Plan d'aménagement particulier «ECO-r1 & ECO-c1 Mierscherdall»

Umweltverträglichkeitsstudie („EIE-Rapport“)

**Nachtrag im Sinne des MECB-Avis Réf-N°95424
vom 27.11.2024**

Abb. 2: Variante eines Turbokreisverkehrs Tinniesbruch (Quelle: Schroeder & Associés 2022). Vollständige Darstellung in Anhang 10c zum EIE-Rapport.

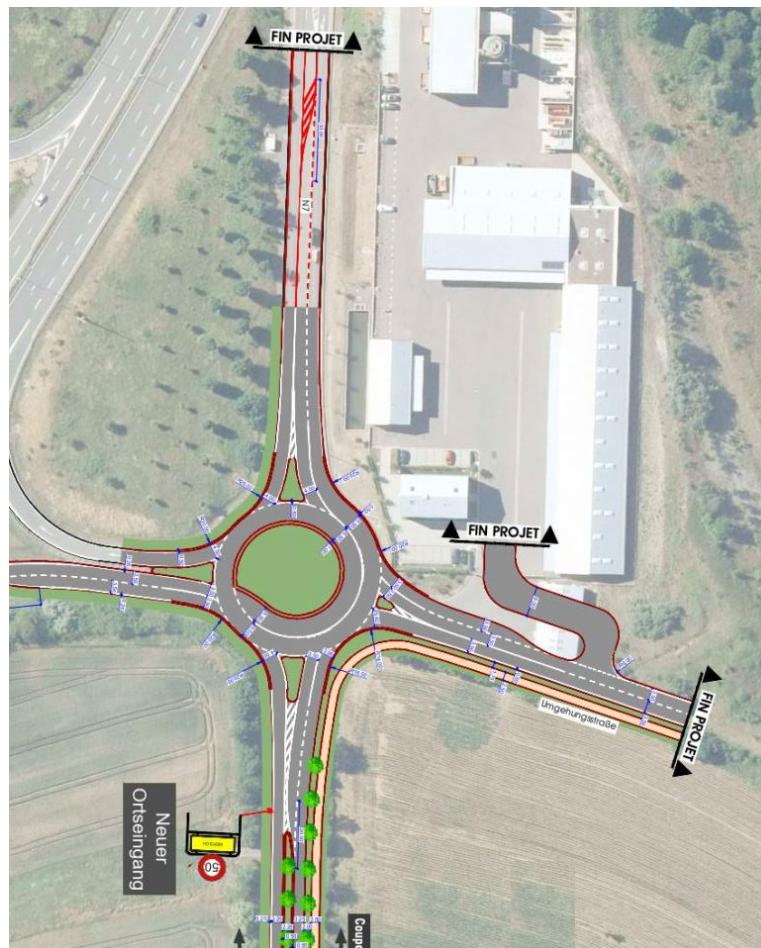
Im Avis (Anhang 01) des MECB wird Bezug genommen zur vorgeschlagenen verkehrstechnischen Anpassung den Kreisverkehr *Tinniesbruch* zu einem Turbo-Kreisverkehr zu erweitern, um der zukünftigen Verkehrsbelastung zu begegnen (Schroeder 2022, Anhang 10c des *EIE-Rapport*). Es wird im Avis darauf hingewiesen die Umweltauswirkungen eines solchen Ausbaus zu betrachten und auch die Umsetzungsplanung im (zeitlichen) Kontext zur Entwicklung des PAP zu berücksichtigen. In den entsprechenden folgenden Unterkapiteln wird der mögliche Ausbau des Kreisverkehrs entsprechend den Schutzgütern bewertet.

Die voraussichtlichen Umweltauswirkungen eines Ausbaus des Kreisverkehrs *Tinniesbruch* zu einem Turbo-Kreisverkehr auf den Aspekt geschützter Biotope im Sinne des Art. 17 NatSchG werden im Folgenden dargestellt. Abb. 2 zeigt nochmal eine mögliche Variante des Turbokreisverkehrs.

Im Rahmen der Biotopkartierung zum PAP wurden die westlichen Straßenbäume entlang der N7 sowie die nördlichen Hecken bereits aufgenommen (Abb. 3). Letztgenannte werden bereits durch das Vorhaben der neuen Umgehungsstraße vollständig überplant, unabhängig von einem Ausbau zum Turbokreisverkehr. Die Allee entlang der N7 soll auf beiden Seiten erhalten bleiben, weshalb im Rahmen der Verkehrsstudie nach einer Lösung mit unveränderter Querschnittsbreite der N7 gesucht wurde (Schroeder & Associés 2022, Anhang 10c des *EIE-Rapport*).

Von dem Ausbau zum Turbokreisverkehr betroffen sind voraussichtlich die sieben Einzelbäume, die derzeit auf der Verkehrsinsel bestehen (4.4.1. „BK18 - Einzelbaum, Gruppe und Reihe von einheimischen, standortgerechten Bäumen oder Obstbäumen“). Im Rahmen der Bauarbeiten kann auch eine teilweise Inanspruchnahme der Hecken an der Autobahnanfahrt der A7 erforderlich werden (4.1.11. „BK17 – Hecken auf ebenerdigen Rainen oder

Nach erfolgtem Ausbau sollten die randlichen Gehölzbestände wieder aufgestockt werden und die Kreisinsel ebenfalls einheimisch und standortgerecht bepflanzt werden. Die Ökopunktebilanz zum Ausgleich des entstandenen Biotopverlusts kann erst mit genau festgelegtem Eingriffsbereich berechnet werden und erfolgt im Rahmen des nachgeschalteten Antrags auf Naturschutzgenehmigung.

Abb. 5 : Geplante öffentliche Beleuchtung – Planzone Nordost (Quelle : BEST S.A. 2025). Vollständige Darstellung in Anhang 04.

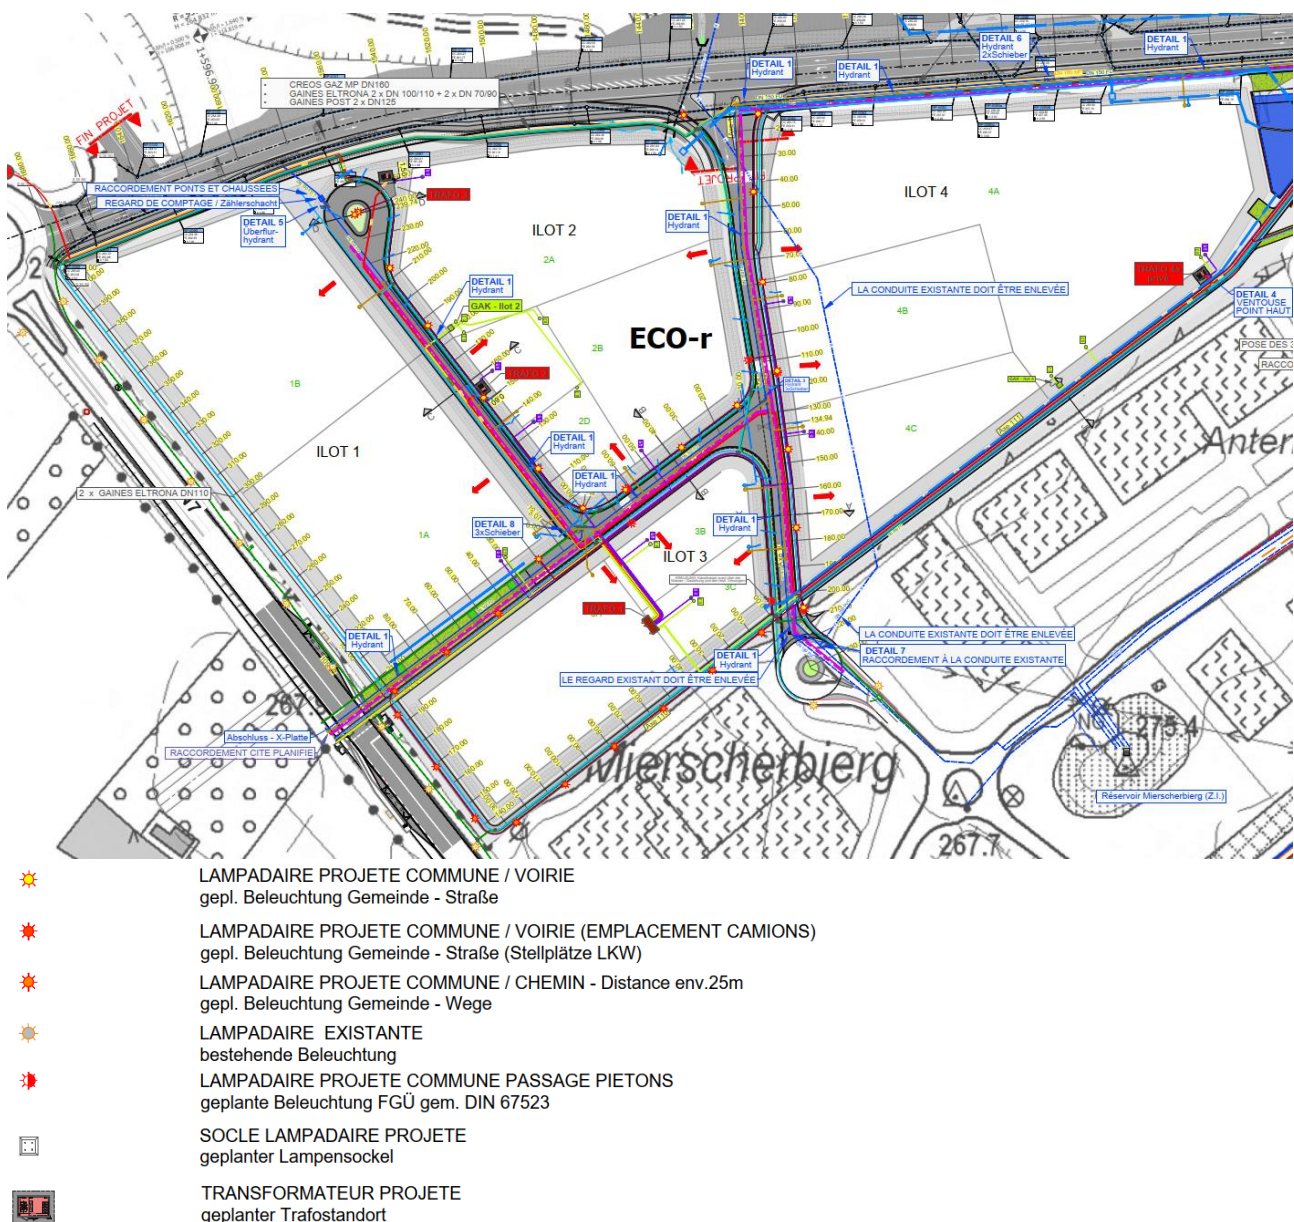
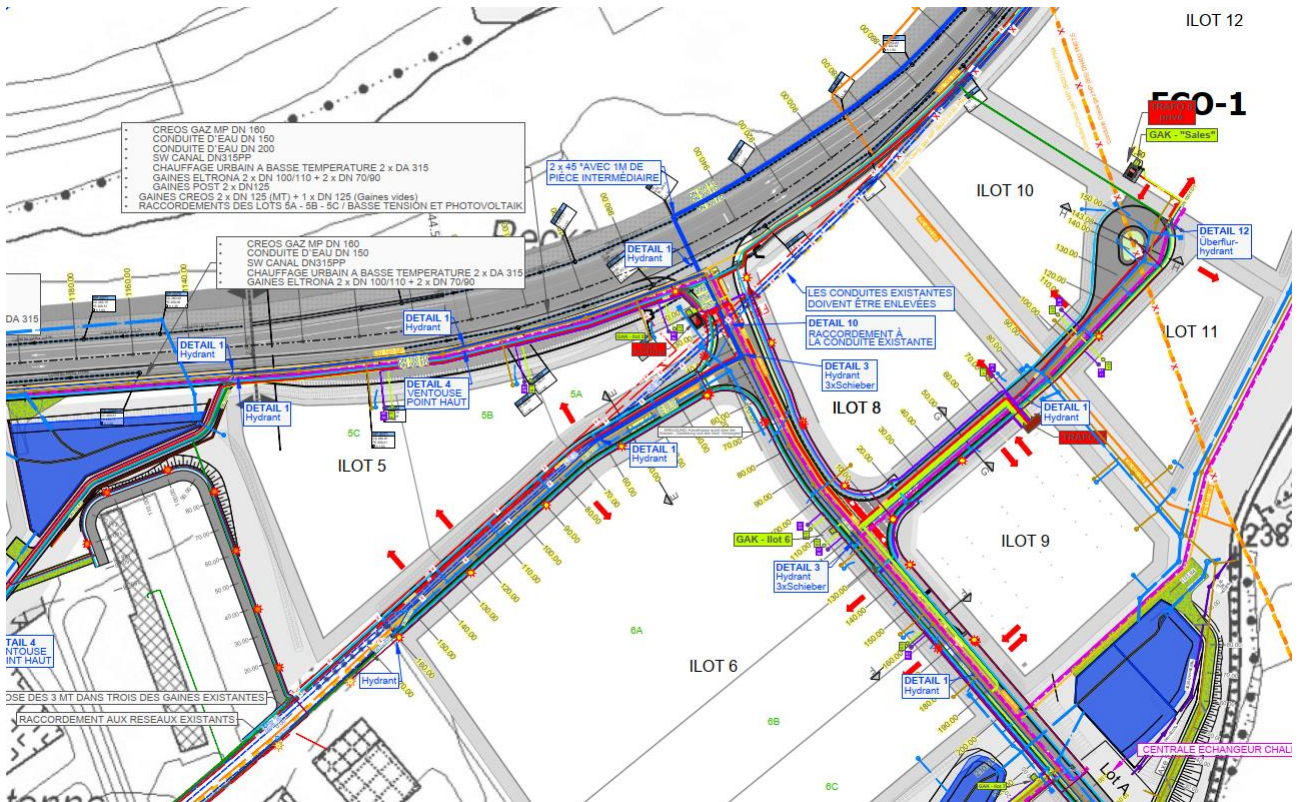
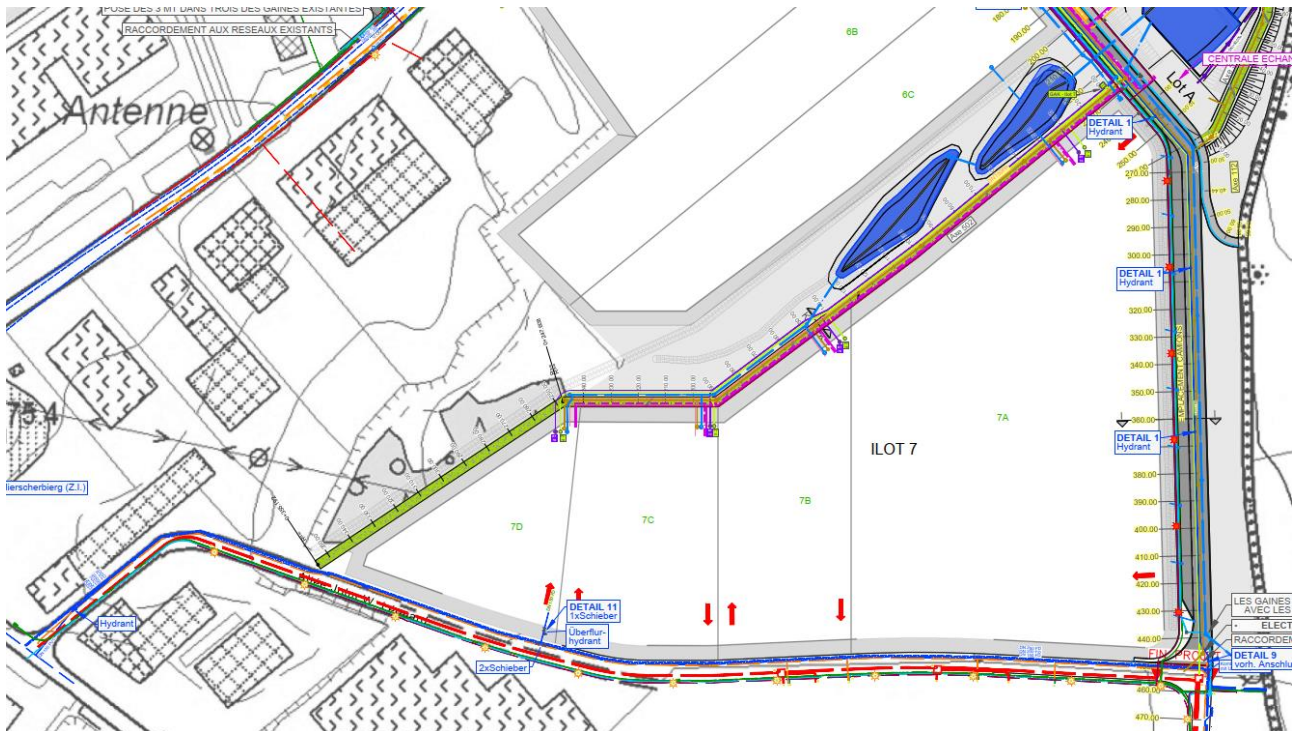
Das MECB und das DAT fordern in ihrem Avis (Anhang 01) eine Zusammenfassung des Beleuchtungskonzeptes über die allgemeinen Empfehlungen des *Manuel écologique* hinaus.

Im Zuge der fortgeschrittenen Projektentwicklung wurde die Beleuchtung öffentlicher Straßen und Wege geplant. Der genaue Lampentyp steht dabei noch nicht fest. Es ist davon auszugehen, dass die Straßenleuchten eine Höhe von ca. 10 m haben werden. Im Rahmen des APD soll entsprechend des Leitfadens „Gutes Licht im Außenraum“ (MDDI 2018) eine Farbtemperatur von 2700 K, eine Effizienz von > 90 lm/W ebenso wie eine 0°-Neigung (keine Himmelastrahlung) festgeschrieben werden, um möglichst eine fledermausangepasste Beleuchtung zu erzielen. Wie aus den nachfolgenden Abbildungen und Anhang 04 hervorgeht, bleiben die Grünkorridore mit Nord-Süd-Ausrichtung im Nordosten des PAP unbeleuchtet. Dies gilt auch für den Kreuzungsbereich der Straße mit dem Korridor als auch für den Wendehammer. Damit ist eine prinzipielle Funktionalität als Transferkorridor für Fledermäuse gegeben. Auch im Zusammenhang mit der nördlichen Umgehungsstraße scheint dies möglich. Die Planung dieser Beleuchtung liegt in der Zuständigkeit der P&Ch. Ein Beleuchtungskonzept liegt hierfür noch nicht vor. Nach aktuellen Planungsaussagen sollen wenigstens die Knotenpunkte resp. die Ein- und Ausfahrtsbereiche zur Verkehrssicherheit beleuchtet werden. Somit bliebe der nördliche Einflugbereich der Grünkorridore ebenfalls unbeleuchtet. Es bleibt anzumerken, dass sich auf dem zum Grünkorridor nördlich angrenzenden Ilot 12 voraussichtlich ein Busunternehmen ansiedeln wird. Daher wird der Grünkorridor für den Zufahrtsbereich vom Wendehammer aus unterbrochen. Eine betriebsbedingte Beleuchtung u.a. zur Verkehrssicherheit auf dem Gelände ist hier zwingend erforderlich. Aufgrund der überwiegend dichten Begrünung des Korridors ist jedoch eine Abschirmung der Lichtkegel zu erwarten (Abb. 7, Abb. 8, vgl. auch Kap. 2.7.1, Anhang 06a). Es sollte dennoch darauf geachtet werden, im Bereich der Zufahrt und den korridorangrenzenden Bereichen möglichst wenig Beleuchtung zu installieren. Insgesamt ist auch diese Beleuchtung nach dem oben genannten Leitfaden umzusetzen.

Ebenfalls unbeleuchtet bleibt der Grünkorridor um die südöstlichen Retentionsbecken. Zusammen mit einer natürlichen Gestaltung/Bepflanzung der Becken sowie einzelnen Gehölzpflanzungen und einer extensiven Wiese kann die Funktionalität eines insektenreichen Jagdhabitates erreicht werden (Abb. 9, vgl. auch Kap. 2.7.1, Anhang 06a).

Die Zufahrt zum bestehenden Recyclinghof (westlich von Ilot 5) wird im Rahmen der Erschließung des PAP ebenfalls erneuert. Diese Beleuchtung wird bedarfsgesteuert geschaltet und nur zu Öffnungszeiten des Recyclinghofs leuchten.

Eine Nachtabstaltung der generellen Straßenbeleuchtung ist im gesamten Gemeindegebiet nicht vorgesehen, weshalb auch im zukünftigen Gewerbegebiet keine Dunkelphase vorgesehen ist. Aufgrund der geplanten Art der Betriebe, die sich im neuen Gewerbegebiet ansiedeln werden, ist eine werbewirksame Gebäudebeleuchtung nicht abzusehen.

Insgesamt scheint das Beleuchtungskonzept der Planzone nicht in erheblichem Konflikt mit den Ansprüchen nachtaktiver Tiere zustehen.

Abb. 10: Zusammenfassende Darstellung der geplanten Terrainmodellierungen (grün bis braun) und der bodenkundlichen Bohrungen/Sondierungen (Quelle: Geoconseils 2025). Darstellung nicht genordnet. Größere Darstellung in Anhang 05b.

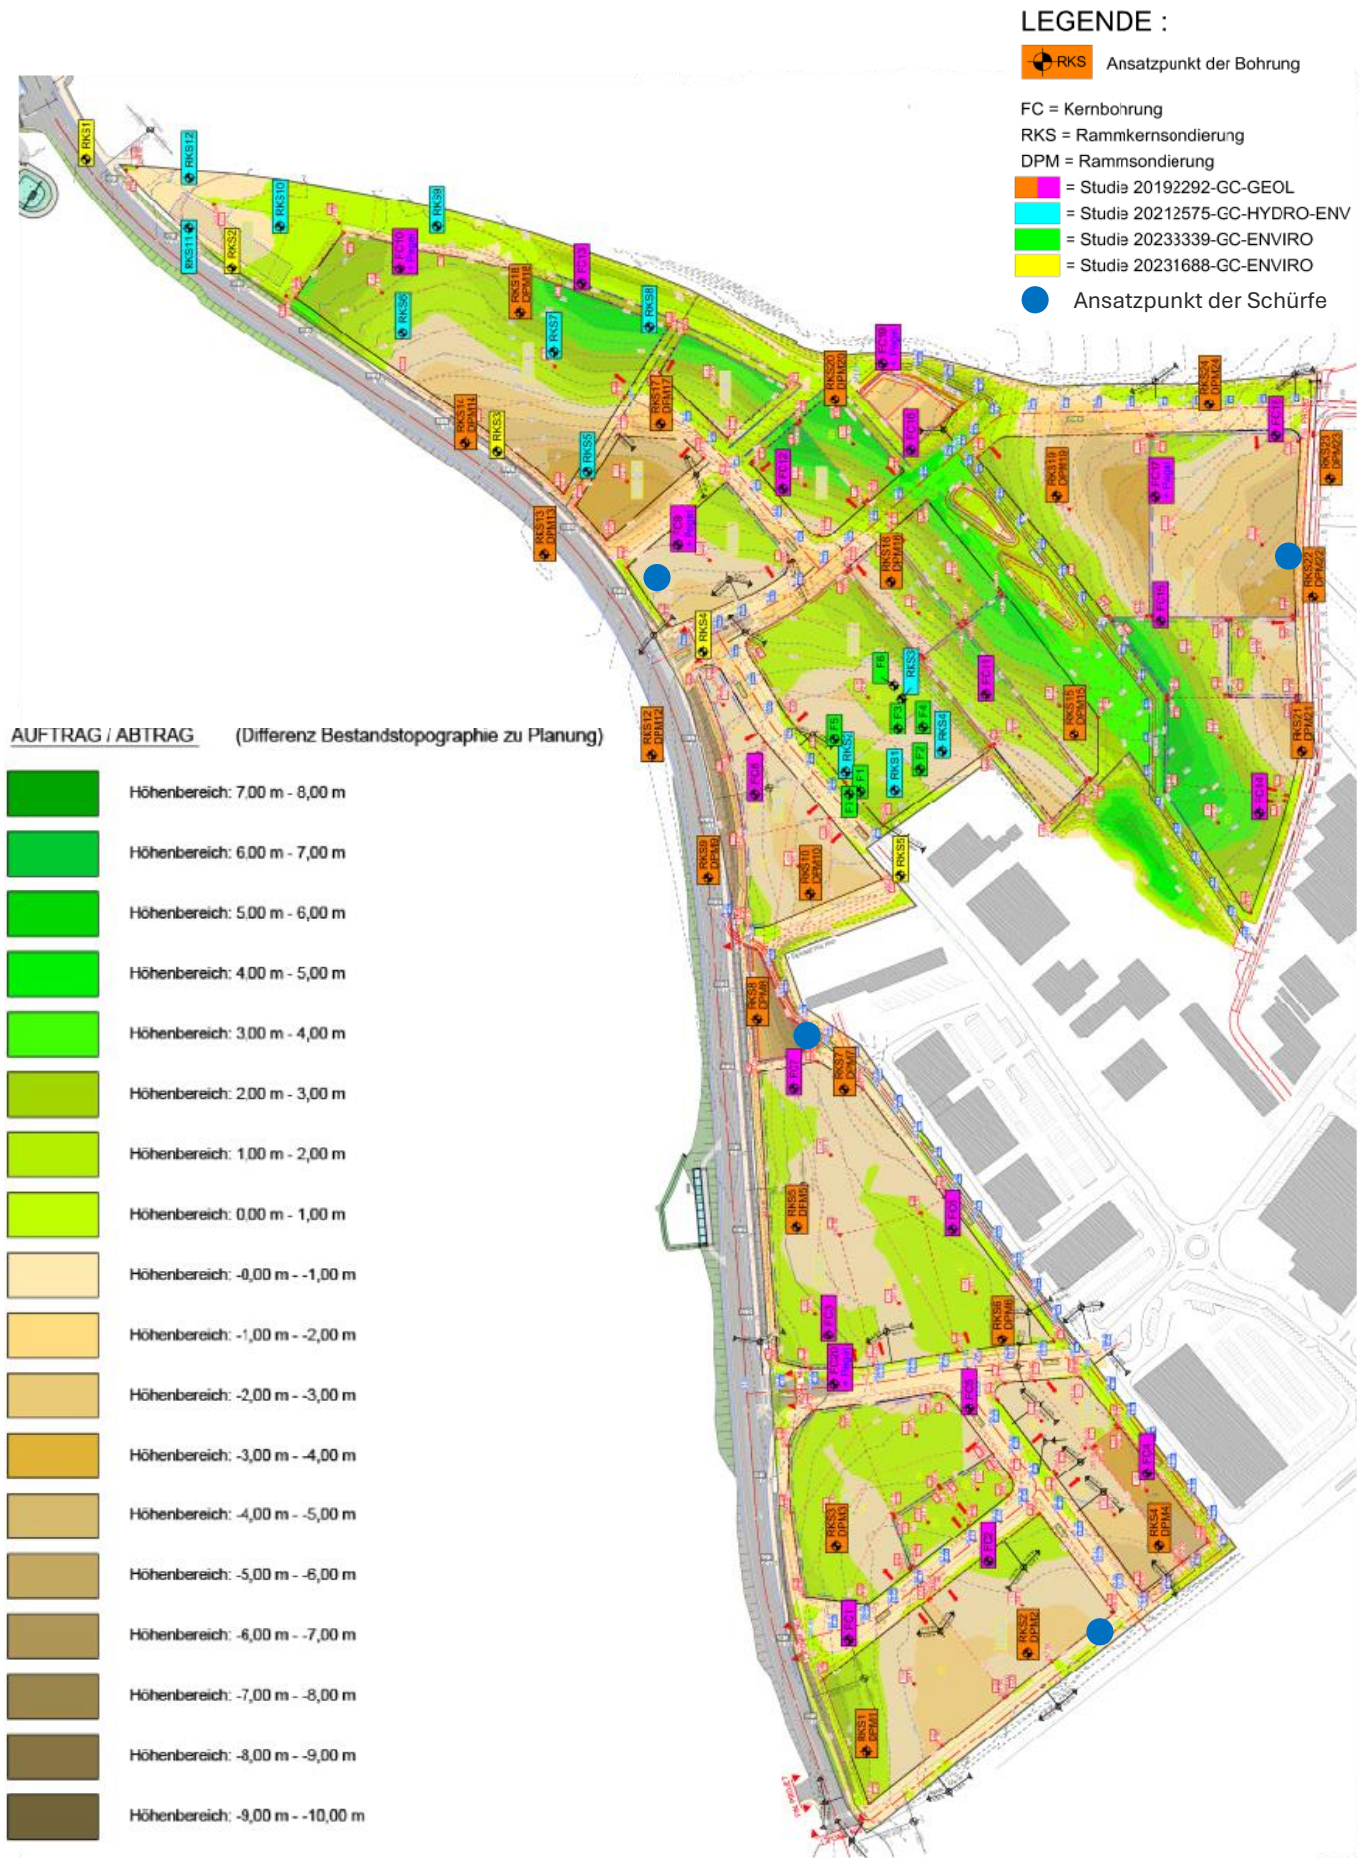
In seinen Avis bitten das MECB sowie die AEV (Anhang 01) um eine Klarstellung, inwieweit durch Altlasten kontaminierte Böden für die beschriebene Terrainmodellierung verwendet werden sollen und eine Sanierung der Böden erforderlich ist.

Nach Rücksprache mit den Studienbüros Best S.A. und Géoconseils S.A. wird bestätigt, dass die im *EIE-Rapport* identifizierten Böden, die durch Altlasten kontaminiert sind, nicht für die Terrainmodellierung verwendet werden. Diese Erdmassen werden abtransportiert und auf den im *EIE-Rapport* aufgelisteten Deponietypen entsorgt (Kap. 7.3.2, Tab 42 – 46, Anhang 19, Anhang 20 des *EIE-Rapport*). Die Abb. 10 fasst die Darstellung der geplanten Terrainmodellierungen (Best S.A.) mit den durchgeführten bodenkundlichen Bohrungen und Sondagen (Géoconseils S.A.) zusammen (Anhang 05b). Mit den korrespondierenden Tabellen 42 – 46 des *EIE-Rapport*

können die kontaminierten Bereiche und die Modellierungen identifiziert werden. Um das beabsichtigte Gleichgewicht zwischen Erdmassenab- und -auftrag zu erreichen, müssen möglicherweise externe Erdmassen zur Planfläche herangetragen werden, da die kontaminierten Erdmassen nicht verwendet werden können.

Um die abgetragenen, nicht kontaminierten Massen zur Terrainmodellierung sachgerecht wiedereinbauen zu können, wurde von Géoconseils S.A. eine geotechnische Studie über qualifizierte Bodenverbesserungsmöglichkeiten des Aushubmaterials durchgeführt (2025, Anhang 05a). Hierzu wurden vier Baggerschürfe abgeteuft, die in Abhängigkeit der geplanten Abtragungstiefen gewählt wurden und zu einer Mischprobe zusammengefasst. Zielsetzung der Untersuchung ist, ob das Abtragsmaterial nach der Zugabe von Bindemitteln im Bereich der geplanten Auffüllungen wiederverwendet werden kann und welcher Bindemittelanteil hierbei erforderlich ist (Géoconseils S.A. 2025).

Es zeigt sich, dass die anstehenden Böden generell für eine Bodenverbesserung geeignet sind, z. B., um die Tragfähigkeit des Erdplanums zu erhöhen oder um sie in setzungsunempfindlichen Bereichen wie Arbeitsraumverfüllungen und Gehwegen wiederzuverwenden. Géoconseils S.A. (2025) empfiehlt die Verwendung des Bindemittels B50 (50 % Zement- und 50 % Kalkgehalt) mit einem Bindemittelanteil von 4 %. Eine Erhöhung des Bindemittelanteils bzw. eine zusätzliche Beimengung von Kalk ist, je nach Witterungseinflüssen während der Ausführungsphase möglich. Der Mutterboden ist vor Beginn der Aushub- und Verbesserungsarbeiten abzutragen und für eine geeignete Wiederverwendung entsprechend zu lagern (Géoconseils S.A. 2025).
